改善箇所説明図②

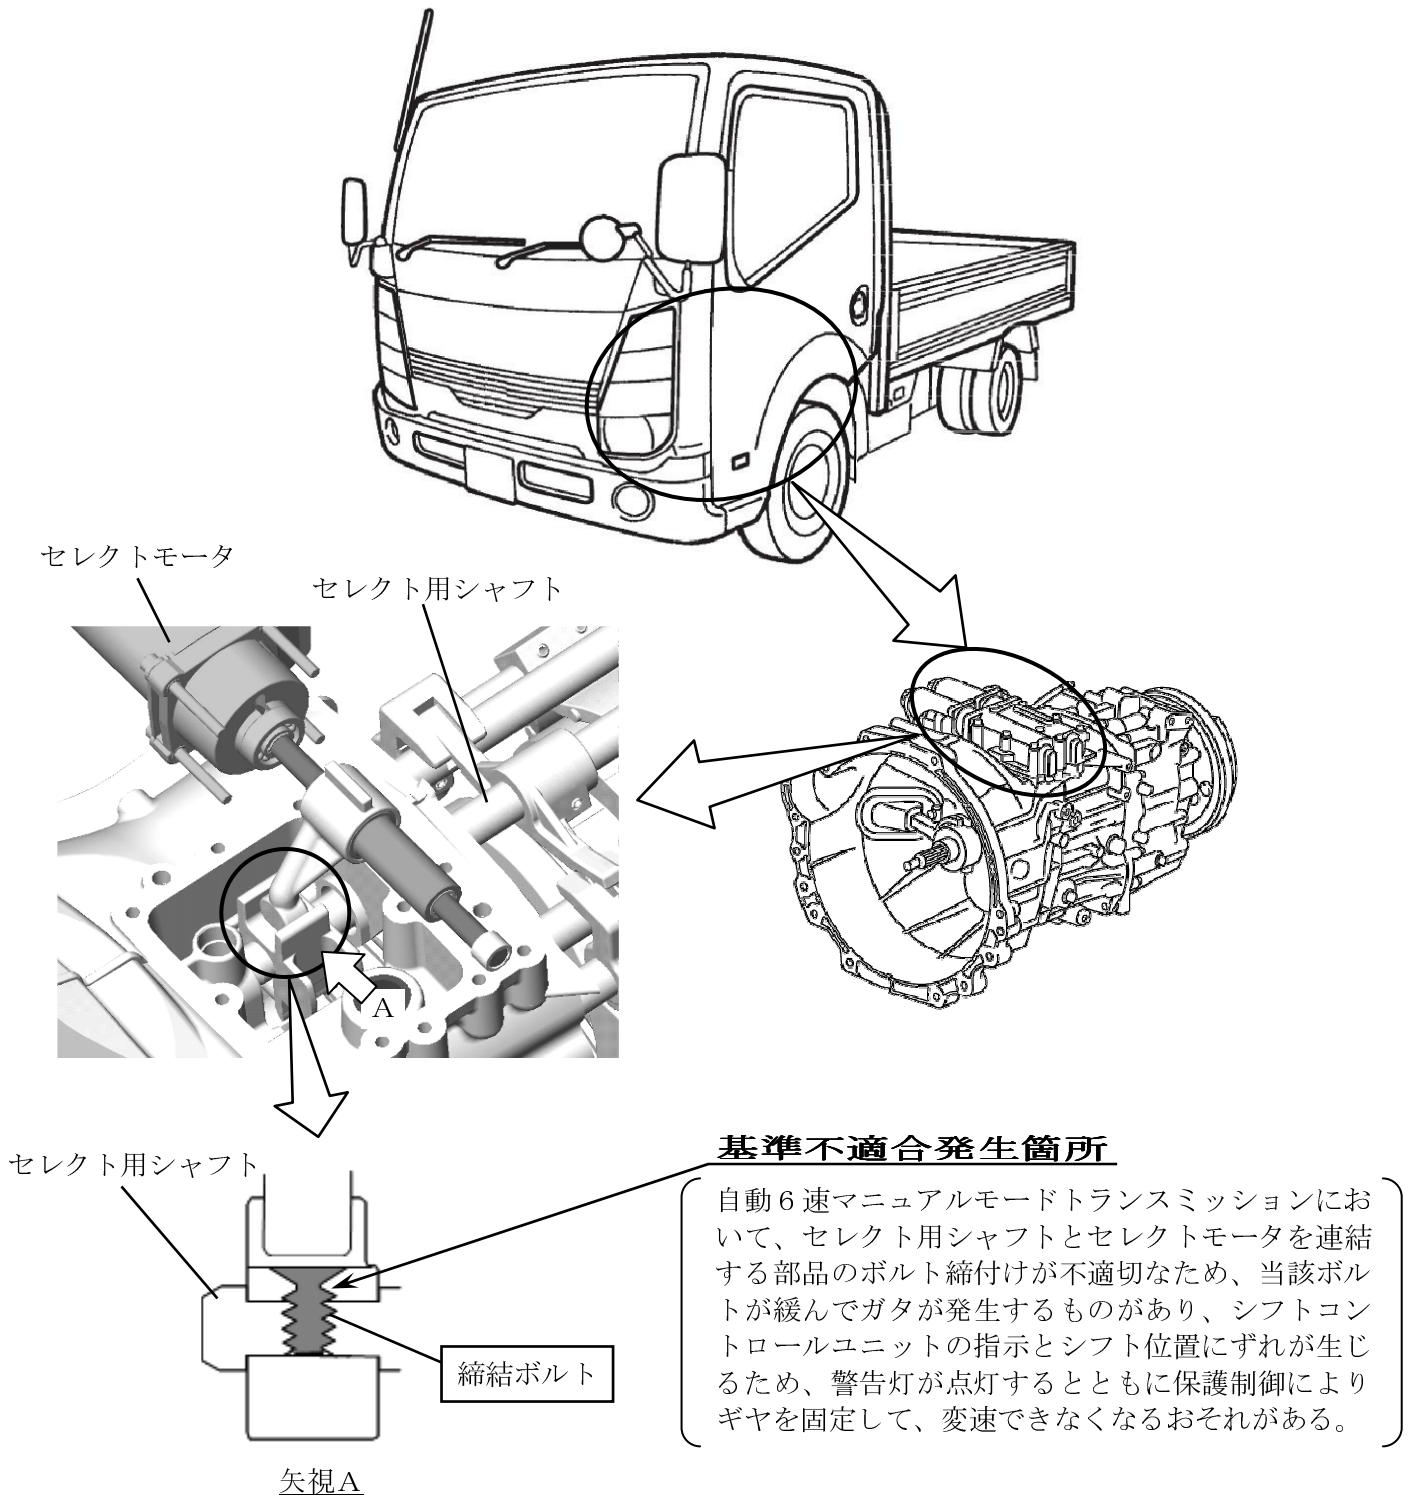
全車両、トランスミッションの製造番号を確認し、対象の場合、当該締結ボルトを対策品と交換し、適切な締付トルクで締め付ける。

識別：銀色のシールをモデルナンバープレートの右横に貼り付ける。
